生産終了商品のお知らせ

多軸モーションコントローラ

No. 2022064C

ACC-R1 UMAC用ラック 形5-4269-00-0710-B010A、ACC-R2 UMAC用ラック
形5-4269-00-1215-B010A、形5-4269-00-1215-B010D、ACC-R3 UMAC用ラック
形5-4269-00-1821-B010A、形5-4269-00-1821-B010D、ACC-E1 UMAC用電源
ユニット 形3-3269A-00-0000-B00A、形3-3269A-00-0000-B00C、形A0E1DC515
生産終了のお知らせ

■本体の色

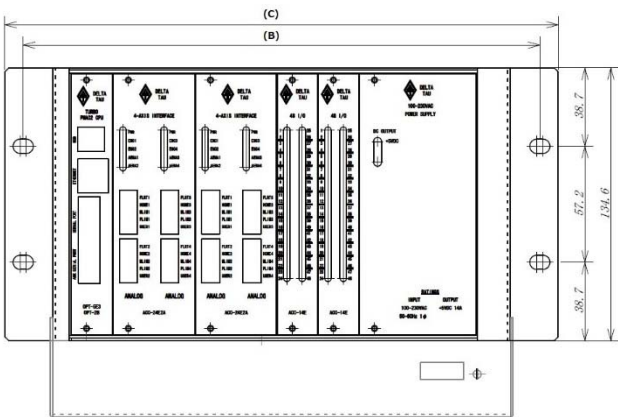
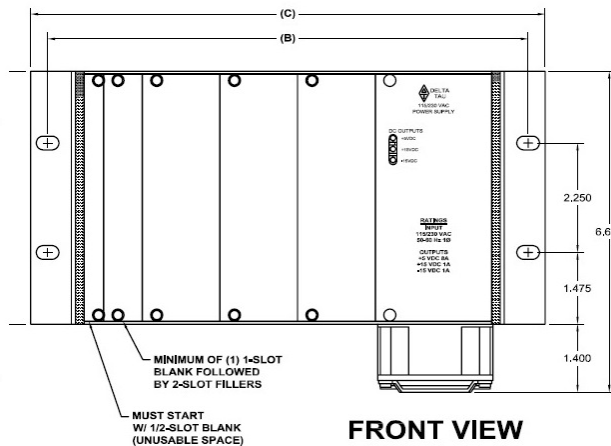
生産終了商品 形5-4269-00-□□□□-B010A 形5-4269-00-□□□□-B010D	推奨代替商品 形5-4269-00-□□□□-B0100
10スロットラック (電源付: 形3-3269A-00-0000-B00C)	15スロットラック

■端子配置／配線接続

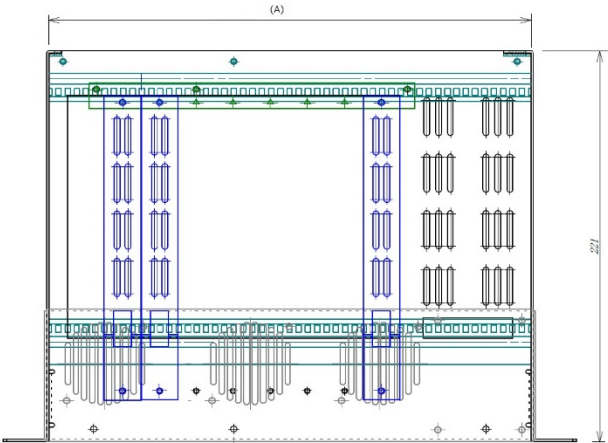
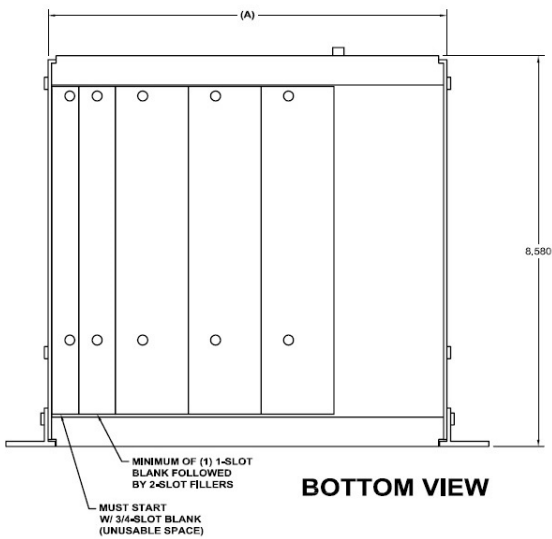
生産終了商品 形5-4269-00-□□□□-B010A 形5-4269-00-□□□□-B010D	推奨代替商品 形5-4269-00-□□□□-B0100
・+/-15Vを 外部からDC IN/OUTコネクタを通して供給可能  ・ファン用DC24V外部電源が必要。 ・ファンアラーム信号あり。 	・下图の赤丸のコネクタは、OUTPUT専用のため、外部から+/-15Vを供給不可  ・ファン用電源は内部から供給。 ・ファンアラーム信号なし。
